# Renouvellement et renforcement de la liaison 20.000 Volts entre Fort de France et les Trois Îlets

## Volet F – Avis réglementaires

Version finale - Juillet 2021

## 4. DEMANDE DE COMPLÉMENT AU TITRE DE L'EXAMEN DE LA RÉGULARITÉ DU DOSSIER ÉMIS PAR LA DEAL LE 15/04/2021 ET RÉPONSES DU MAITRE D'OUVRAGE

**Figure 1 Inspection in situ au niveau de l'atterrage Pointe de la Rose (Source Impact Mer 2020)**

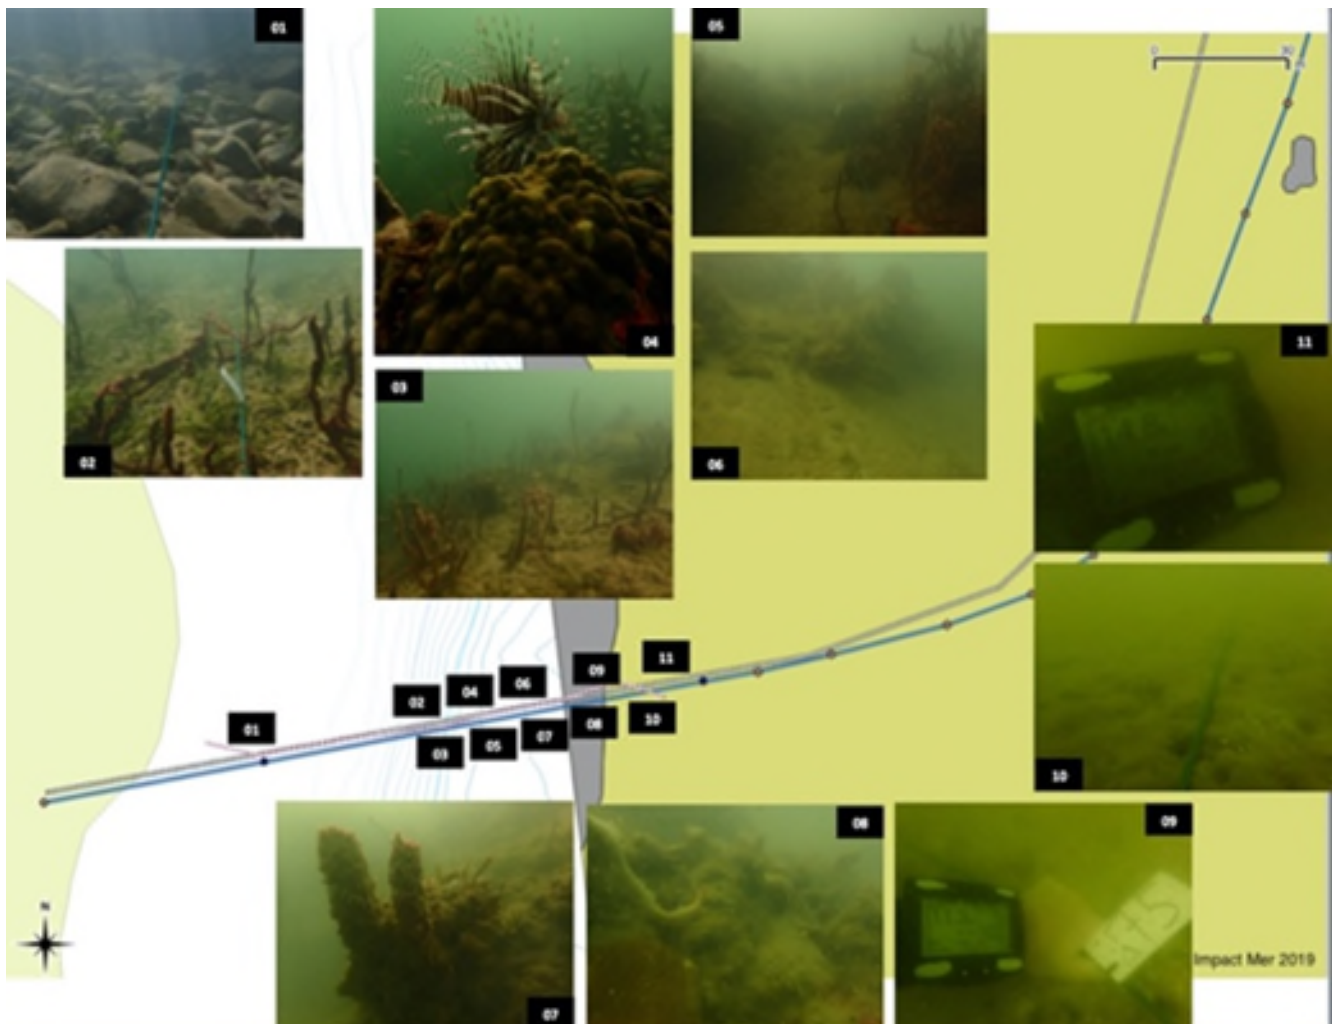
« La MRAe recommande de revoir la rédaction de l'étude d'impact produite en l'actualisant et en développant les focus relatifs à la faune et à la flore sous-marine présente au droit des trois fuseaux suivant les tracés d'implantation des câbles dont la pose / dépose est prévue et de produire les éléments cartographiques (en lien avec les biocénoses marines) correspondants dont l'exploitation pourra permettre d'adapter les tracés d'implantation finaux, de suivre, adapter et faciliter les opérations de pose / dépose voire, à minima, de faciliter l'identification des espèces pour lesquelles des demandes de dérogation aux dispositions visant leur protection pourraient être requises en application du L.411-2 du code de l'environnement. »

Suite à ces observations, le tracé a été optimisé, ainsi une « coulée » d'environ 2 mètres de large sans patates coralliennes forme une sorte de « chenal » d'accès, situé entre l'axe théorique actuel et une autre colonie au Nord.

Une inspection complémentaire a permis d'affiner les tracés du câble, la figure suivante illustre les fonds rencontrés sur le tracé du câble LSM2 au niveau de l'atterrage Pointe de la Rose.

Figure 4 Tracés des 2 câbles et du câble actuel (pointillés) sur (1) fond Legrand 2009 (2) fond mixte Legrand 2009 & ACRI (3) ACRI

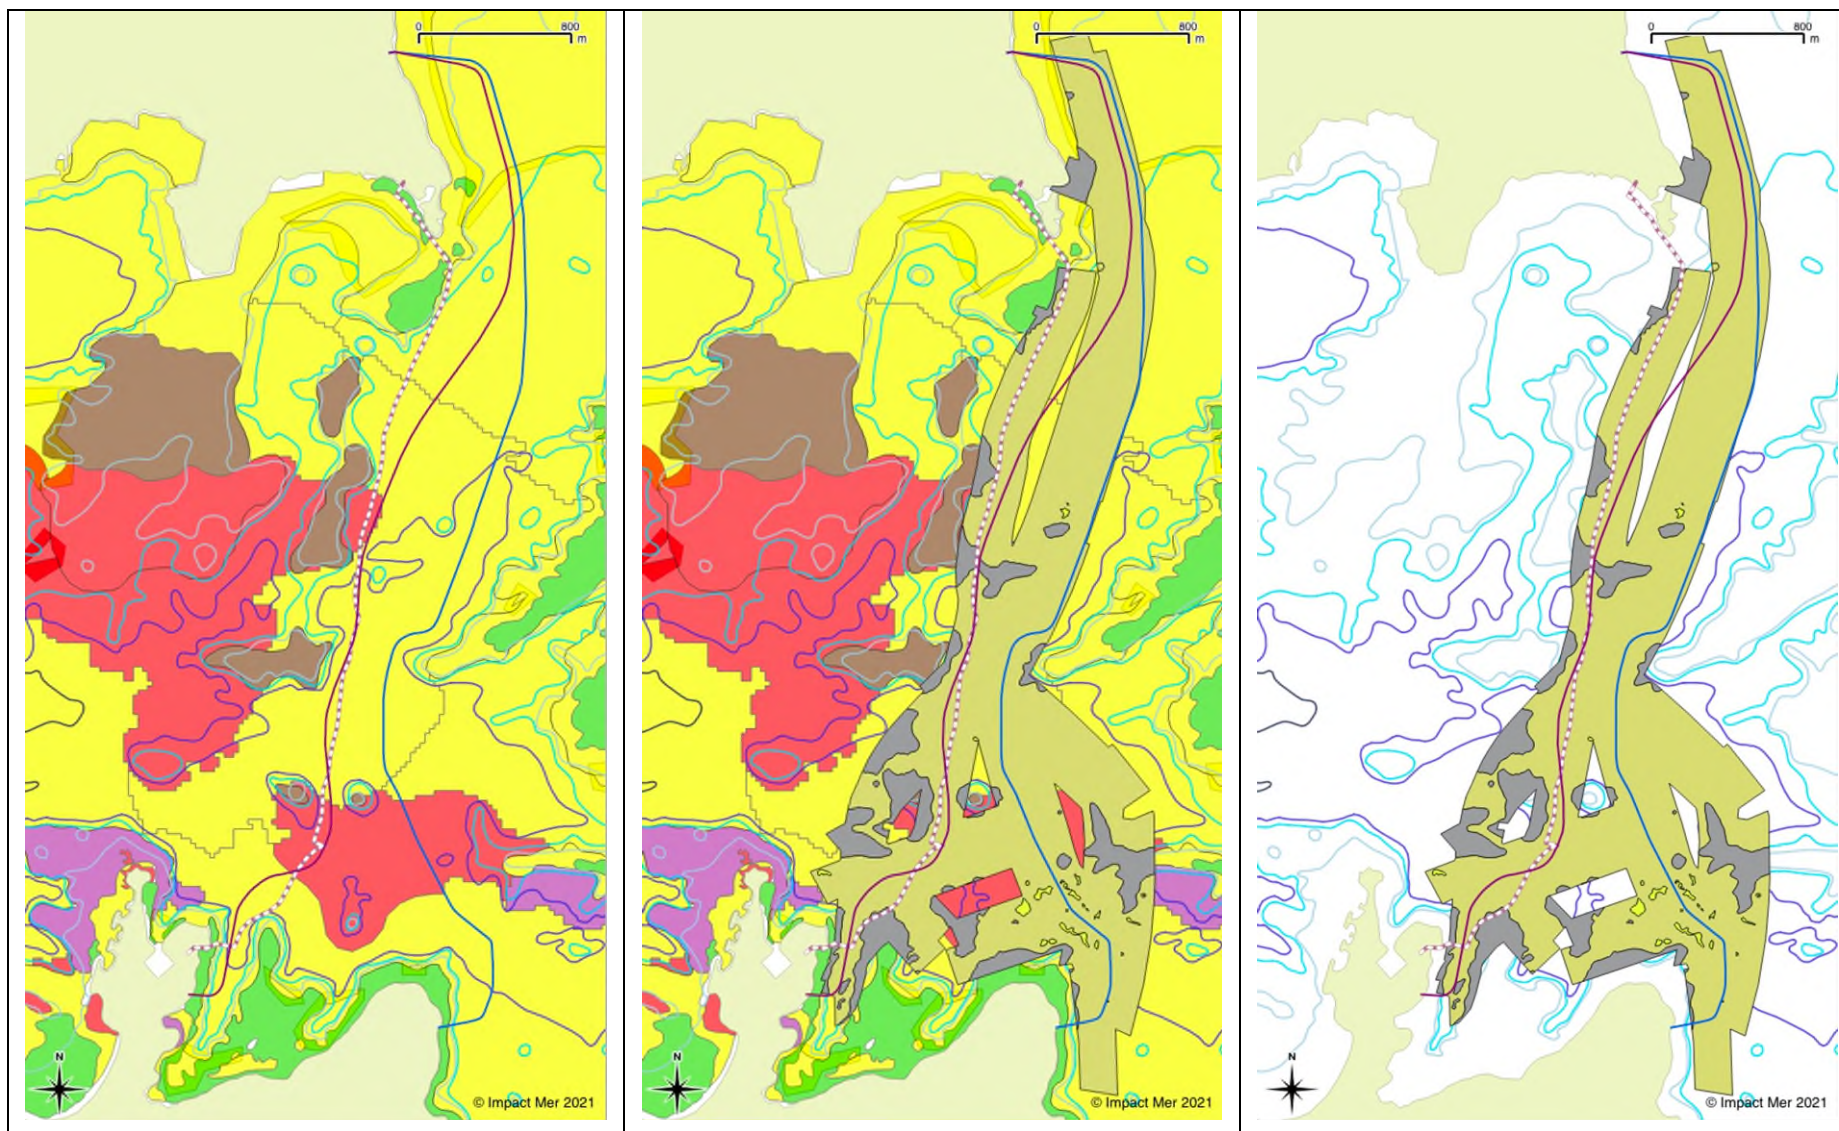
Le tracé des câbles actuels et projetés n'est pas reporté sur la cartographie des biocénoses élaborée par Legrand (2009). Ce report permettrait de mieux cerner les enjeux relatifs aux biocénoses marines, l'exercice réalisé par l'équipe du Parc Naturel Marin ayant fait apparaître que le tracé des câbles projetés et celui du câble actuel traversent une zone considérée comme accueillant des communautés coralliennes vivantes, qui n'a pas fait l'objet de prospections en plongée.

Figure 5 Description des 6 zones d'inspection marine sur le câble actuel (source Impact Mer 2020)

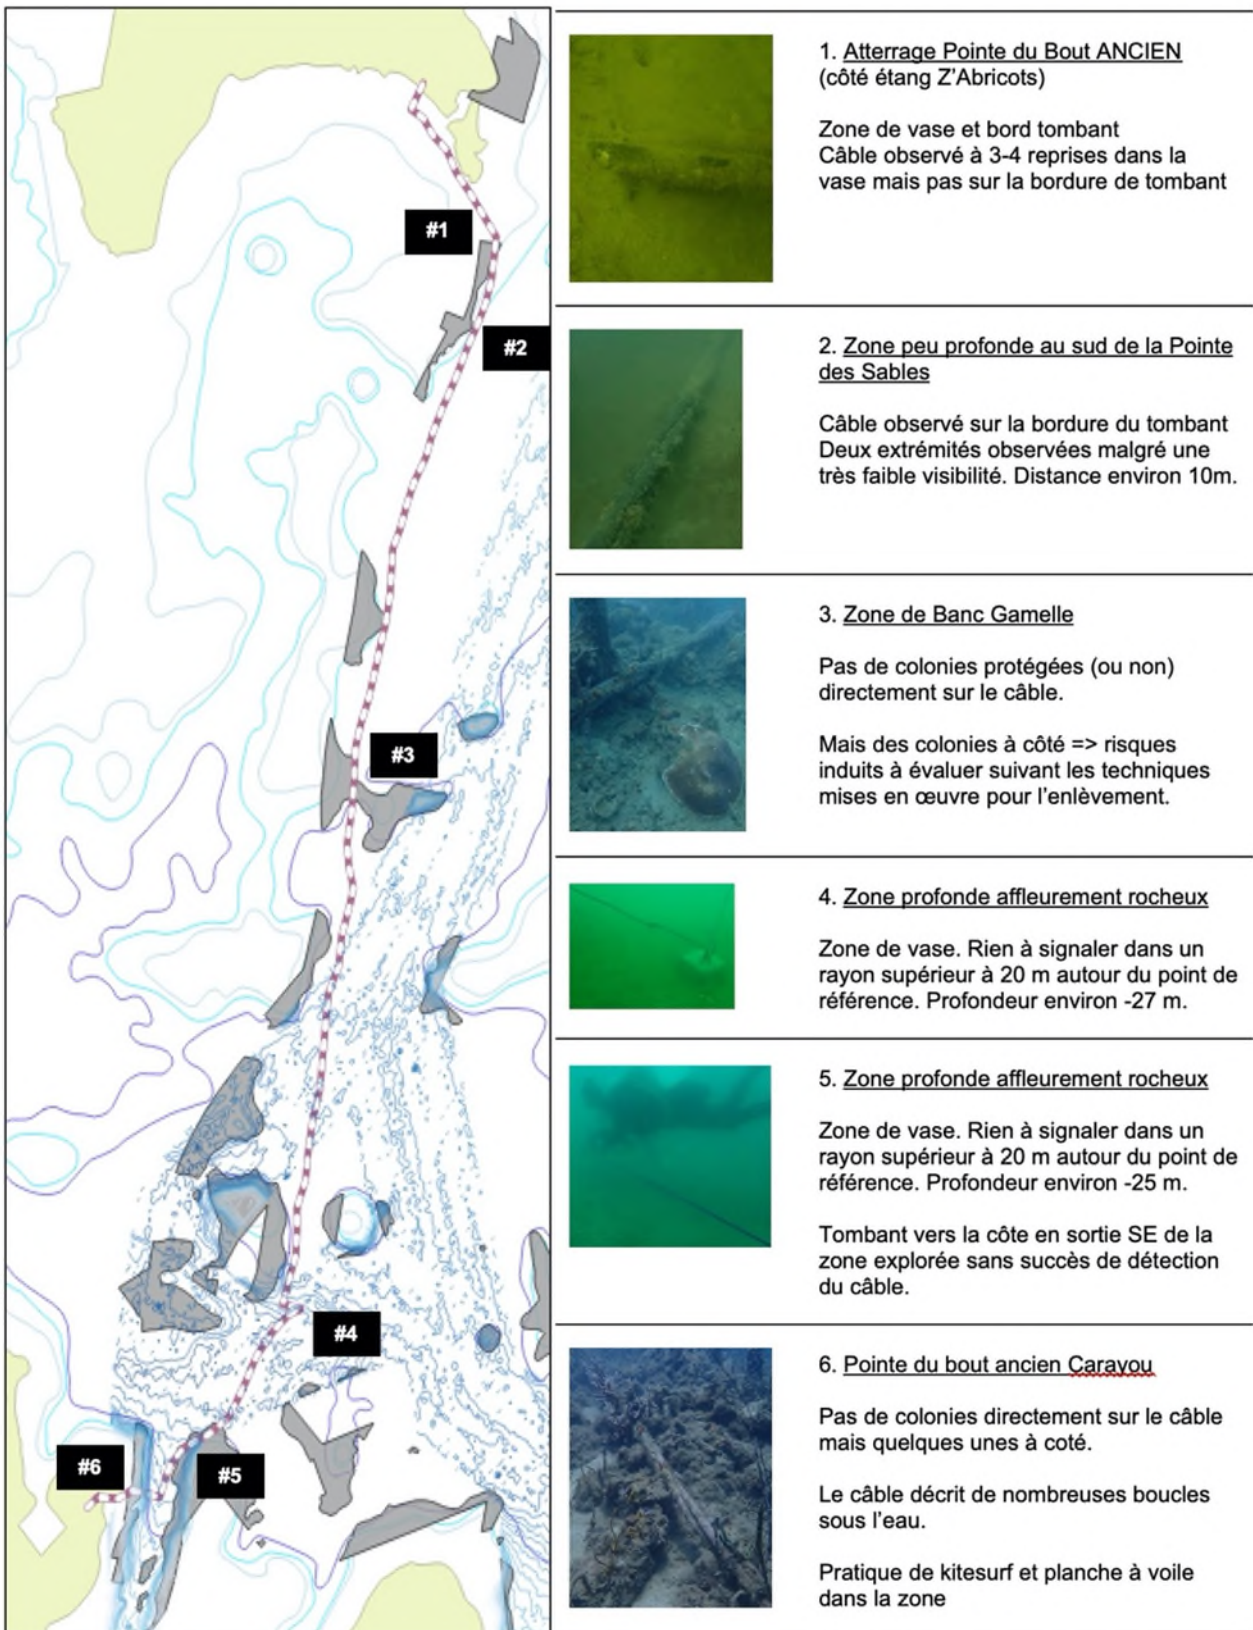
Le câble actuel, qu'il est proposé de démanteler en totalité, présente des portions non-enfouies, sur environ 700 m de son tracé. Plusieurs de ces zones ont été inspectées en plongée, ces investigations n'ayant pas mis en évidence une colonisation du câble par des colonies coralliennes, uniquement par des communautés spongiaires.

***=> Il n'est cependant pas précisé si ces zones sont représentatives de l'ensemble des portions non-enfouies du câble actuel et si des colonies coralliennes sont susceptibles d'en avoir colonisé d'autres portions. Le maître d'ouvrage doit apporter des précisions sur ce point et les faire figurer dans le dossier qui sera mis à l'enquête publique.***

Le câble a ainsi été inspecté sur 6 zones où il est potentiellement apparent le long du tracé (zones rocheuses).
